# Rapport d'analyse environnementale

**Projet de cogénération à la biomasse  
à l'usine Kruger Brompton  
à Sherbrooke**

**Dossier 3211-12-84**

**Le 25 avril 2005**

**Figure 2 Localisation des points de mesure du climat sonore**

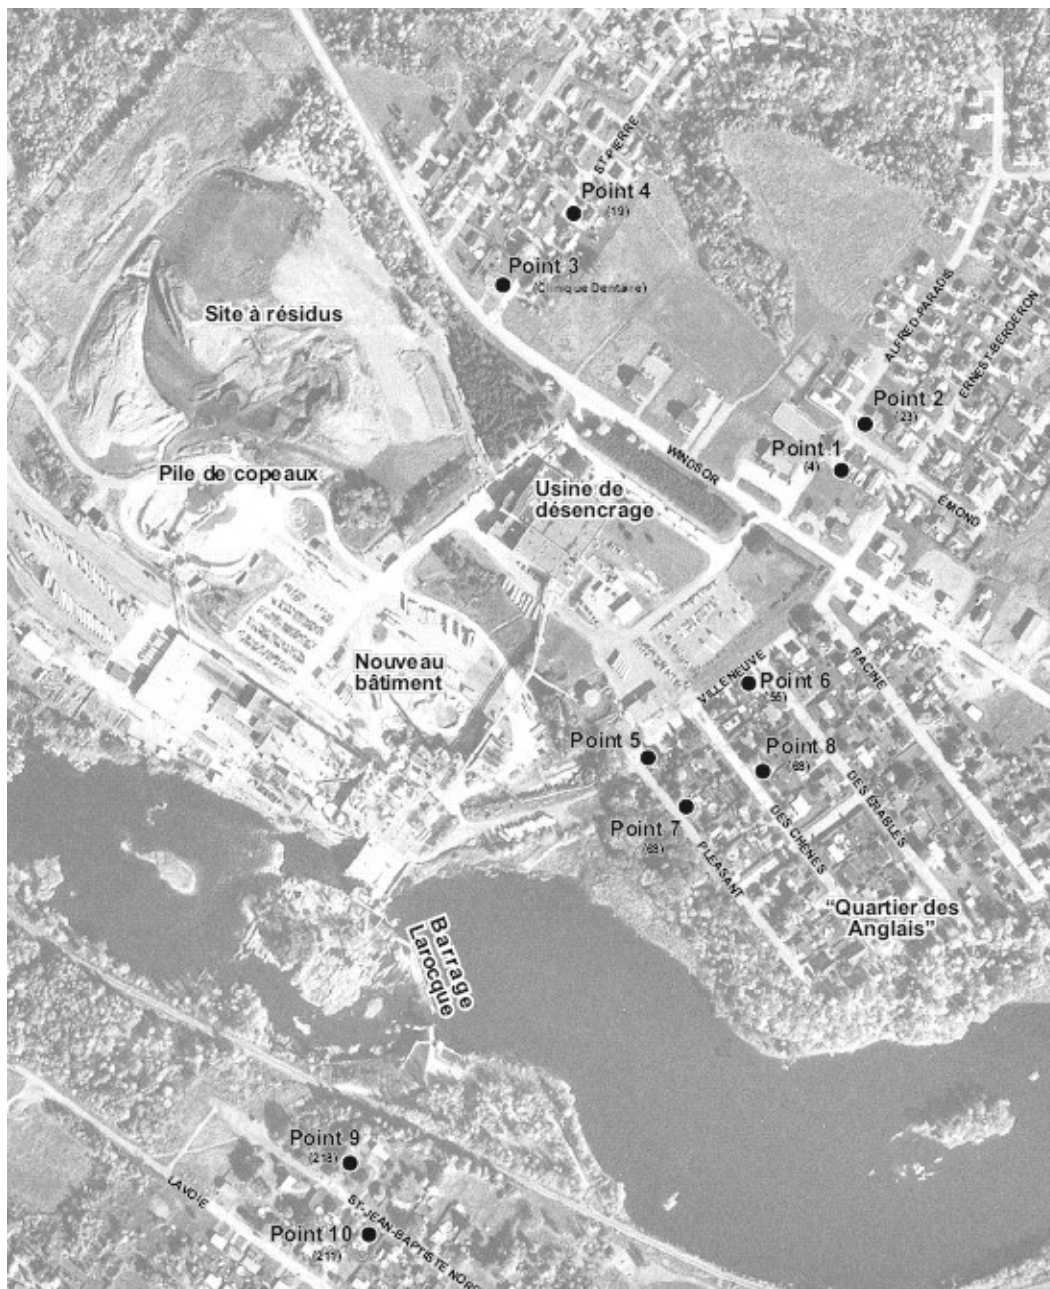
Les résultats, présentés au tableau 1, indiquent que le climat sonore actuel est généralement élevé, tant le jour que la nuit, sauf aux points 4 et 8 et excède les niveaux sonores maximums fixés dans la note d'instruction du MDDEP. Le climat sonore actuel est dominé par les bruits provenant de la route 143 au nord est de l'usine, par le barrage Larocque au sud de l'usine et par la route 143, les activités locales et celles de l'usine dans le quartier des Anglais.

De manière à mieux identifier la contribution actuelle des activités de son usine, Kruger a réalisé une deuxième campagne d'échantillonnage des niveaux sonores ambiant lors de l'arrêt de ses activités le 13 octobre 2004. Des mesures ont été faites aux points de mesures 5 et 7 dans le quartier des Anglais qui sont les points les plus susceptibles d'être influencés par l'usine. Une diminution du niveau de bruit a été effectivement constatée. La diminution la plus marquée, 4 dBA, a été observée au point 5, le plus proche de l'usine, l'autre étant de 1 dBA.

Ainsi, l'usine Kruger Brompton est actuellement une source de bruit importante pour le quartier des Anglais dont le niveau de bruit ambiant est élevé. Kruger s'est engagé à faire une étude des sources actuelles de bruit les plus problématiques de son usine afin d'identifier celles qui pourraient faire l'objet de mesures d'atténuation additionnelles. Les mesures économiquement réalisables seront favorisées et prévues au budget de l'usine. Cette étude contribuera à réduire le bruit associé aux équipements actuels et à améliorer le climat sonore du voisinage.

L'opération des nouveaux équipements associés au projet de cogénération entraînera une modification du climat sonore dans les quartiers voisins de l'usine. Lors d'une première évaluation des impacts sonores, les augmentations des niveaux de bruit atteignaient 2 dBA le jour et 3 dBA la nuit. Une augmentation de moins de 3 dBA n'est que faiblement perceptible à l'oreille humaine. Malgré cela et parce que l'usine est actuellement une source de bruit importante, des efforts additionnels ont été demandés à Kruger afin de réduire davantage le bruit de ses futurs équipements. Le MDDEP souhaite ainsi ne pas détériorer davantage le climat sonore ambiant déjà élevé dans les quartiers voisins de l'usine. Le MSSS a aussi suggéré une réduction du bruit.

Pour ce faire, Kruger a réalisé certaines actions : réaménagement de l'entrée principale et des voies de circulation sur son site afin de rationaliser le camionnage, déplacement du stationnement des camions ainsi éloigné de la route et des résidences et manipulations des combustibles centralisées près de la chaufferie afin de restreindre les déplacements du chargeur. La compagnie s'est aussi engagée à installer un silencieux sur la nouvelle cheminée qui permettra de ne pas faire augmenter les niveaux de bruits ambiants actuels, à installer la tour de refroidissement sur le toit le plus bas des nouvelles installations afin de bénéficier de l'effet d'écran des bâtiments environnants et à y ajouter des murs acoustiques réduisant d'au moins 10 dBA la nuisance sonore de cet équipement.

Ces mesures permettront de réduire le bruit associé au projet de manière à ce qu'il n'y ait pas d'impact sur le climat sonore ambiant des quartiers voisins, tant le jour que la nuit, à la satisfaction du MDDEP et du MSSS. De plus, la mise en place d'un comité de citoyen, à quoi s'est engagé Kruger, permettra d'aborder les problématiques reliées au bruit .
